# Oslo

## Områdestabilitet Fornebu stasjon og base Kontroll av vurderinger av områdestabilitet iht. NVE 1/2019

Dok.nr.: VI-P-000-RL-0010

Figur 1. Snitt som er vurdert med tanke på skråningshøyde og skråningshelning (Figur 7-4 hentet fra PF-P-721-RB-0002-05G).

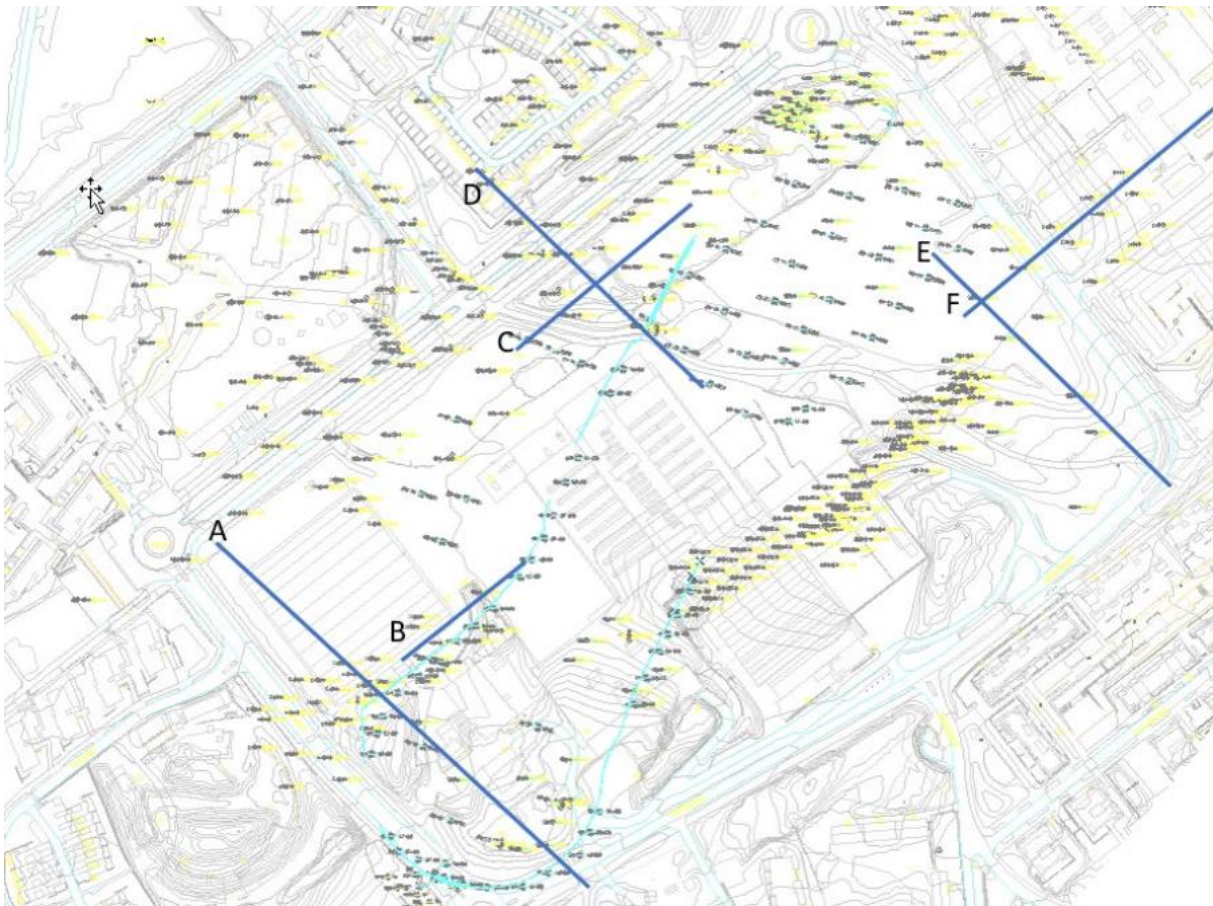
Prosjekterende har sett på seks forskjellige snitt, A til F, se Figur 1. Snitt B, C, D og F ble ikke vurdert videre på grunn av terrengforhold.

Skråningshelning i snitt A og E er brattere enn 1:15 og høydeforskjell er over 5 m så både snittene ble vurdert videre.

Det ble også vurdert om området kunne inngå i utløpsarealet for et skred. Området rundt tomte er relativt flatt unntatt områder på sør- og vestsiden. Der er det kartlagt enten berg i dagen eller

høydeforskjellen er mindre enn 5 m. Verkis er enig med PGF sin vurdering at området er ikke antatt et utløpsareal for et skred.
